Keuringsverslag van een elektrische laagspanning- en zeer lage spanningsinstallatie

NIET CONFORM

Datum keuring: 03/07/2026

Straatnaam: Hostenstraat
Huisnummer: 29
Busnummer:
Postcode: 8670
Gemeente: KOKSIJDE
Land: België

Afbeelding schakel- en verdeelbord:

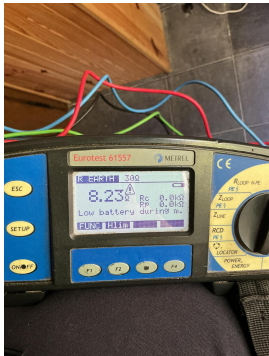
- I1.07 De aanvullende symbolen op de schema's zijn niet opgenomen in een legende. (Boek 1 onderafdeling 3.1.2.1.a)
- I4.01 Hoofdequipotentiale verbinding(en) niet verwezenlijkt. (Boek 1 Onderafdeling 5.4.4.1. en 5.1.6.2)

- I5.01 De aanduiding van de stroomkringen en/of apparatuur, aansluitklemmen, enz dient aangebracht of vervolledigd te worden. (Boek 1 Onderafdeling 3.1.3.1. en 3.1.3.3.A. en 5.1.6.1)

- I5.03 Het verdeelbord is niet makkelijk toegankelijk. (Boek 1 Onderafdeling 5.3.5.1.C.)
- I5.11 Niet gebruikte invoeringen van het verdeelbord zijn niet correct of onvoldoende afgedicht. (Boek 1 Afdeling 5.1.4. en 4.2.2.3.)

- I5.14 De nominale spanning dient duidelijk vermeld te worden op een oordeelkundig gekozen plaats. (Boek 1 Onderafdeling 3.1.3.3.)
- I6.03 De nominale stroomsterkte van de algemene en/of bijkomende differentieelschakelaar dient aangepast te zijn aan de overstroombeveiliging. (Boek 1 Afdeling 4.4.1.)

- I8.10 De kabels van het type XVB, VVB, XGB en/of C/VGVB moeten mechanisch beschermd worden tot op minimale hoogte van 10cm boven vloerniveau. (Boek 1 Onderafdeling 5.2.1.5.)
